# Resultado Consolidado das contribuições recebidas durante a Consulta Pública nº 01/2020 para aquisição de Ônibus Escolares

## Contribuições da MERCEDES-BENZ

<b>Assunto:</b>	Mercedes-Benz: Consulta Pública nº 01/2020 - Ônibus Rural Escolar e Ônibus Urbano Escolar Acessível
<b>Anexos:</b>	200622 Questionamentos MB - Consulta Pública (Pesos).pdf
<b>Prioridade:</b>	Alta

Layout do ORE2:

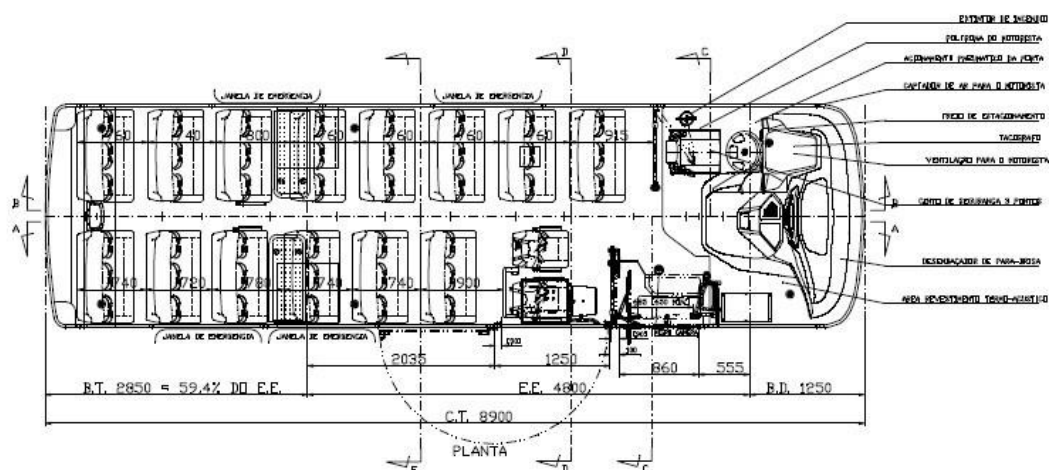
Considerando a norma CONTRAN Nº 445, DE 25-06-2013 no anexo 1, tabela 2, para bancada tripla é considerado dois adultos para efeito de cálculo e também por questão de espaço físico e conforto.

Com esta ponderação segue os cálculos teóricos de pesos dos alunos + motorista:

14 bancadas tripla = 28 adultos x 68kg = 1.904kg

2 bancadas individuais = 2 adultos x 68 kg = 136kg

1 motorista = 1x70kg= 70kg

Total: 2.110kg

Este carregamento de 2.110kg fica 890 kg abaixo do valor estipulado do último edital, que exige uma capacidade carga líquida de 3.000kg. Esta diferença de carregamento já garante uma ótima durabilidade e confiabilidade do chassi +carroceria para aplicação escolar rural.

A colocação de 3 adultos em uma bancada de 1000mm conflita com a Norma Contran e também é inviável fisicamente, por uma questão de espaço, sabendo que dois adultos ocupam um espaço de 800mm, conforme CONTRAN.

Por estes motivos, pedimos que reavaliam o valor de 3.100kg de capacidade de carga útil líquida e mantenham o valor de 3.000kg, assim o FNDE terá mais opções de montadoras no momento edital, o que resultará em menores preços e maior competição, o que sempre aconteceu desde a primeiro edital 2007.

ORE3

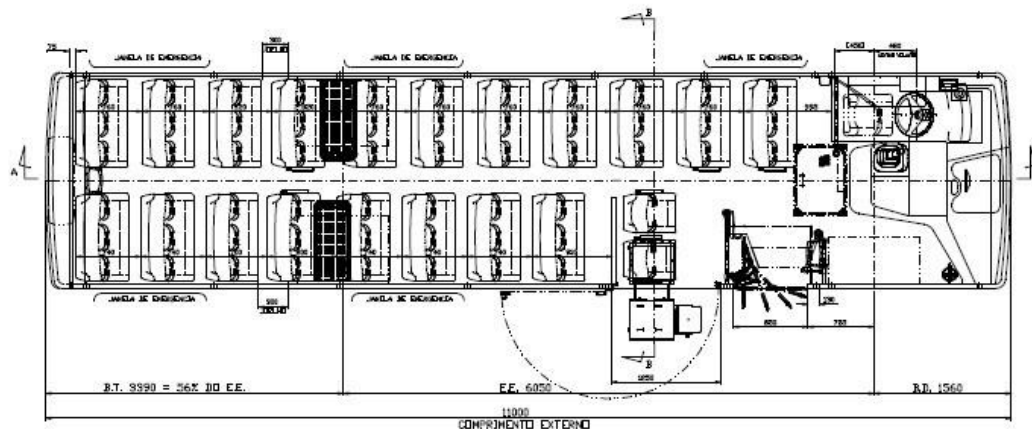
Na versão ORE3 temos 19 bancadas triplas e duas bancadas simples + assento do motorista

Considerando a norma CONTRAN Nº 445, DE 25-06-2013 no anexo 1, tabela 2, para bancada tripla é considerado dois adultos para efeito de cálculo e também por questão de espaço físico e conforto.

$$19 \text{ bancadas tripla} = 38 \text{ adultos} \times 68\text{kg} = 2.584 \text{ kg}$$

$$2 \text{ bancadas individuais} = 2 \text{ adultos} \times 68 \text{ kg} = 136\text{kg}$$

$$1 \text{ motorista} = 1 \times 70\text{kg} = 70\text{kg}$$

Total: 2.790kg

Este carregamento de 2.790kg fica 1.210 kg abaixo do valor estipulado do último edital, que exige uma capacidade carga líquida de 4.000kg. Esta diferença de carregamento já garante uma ótima durabilidade e confiabilidade do chassi +carroceria para aplicação escolar rural.

A colocação de 3 adultos em uma bancada de 1000mm conflita com a Norma Contran e também é inviável fisicamente, por uma questão de espaço, sabendo que dois adultos ocupam um espaço de 800mm, conforme CONTRAN.

Por estes motivos, pedimos que reavaliam o valor de 4.100kg de capacidade de carga útil líquida e mantenham o valor de 4.000kg, assim o FNDE terá mais opções de montadoras no momento edital, o que resultará em menores preços e maior competição, o que sempre aconteceu desde a primeiro edital 2007.

Figura 01 - Imagem ilustrativa.

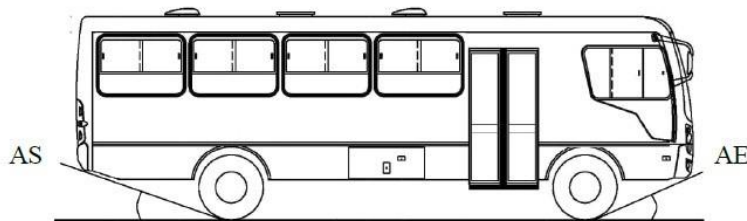
Para que o veículo tenha a máxima desenvoltura na aplicação proposta pelo programa, é fundamental que o ângulo de ataque seja de no mínimo 45° e o ângulo de saída seja de, no mínimo, 20°, considerando-se as tolerâncias.

Os ângulos de entrada e saída de 22° e 18° não são apropriados para uma aplicação Off Road a que o veículo se propõe - ORE ZERO 4x4
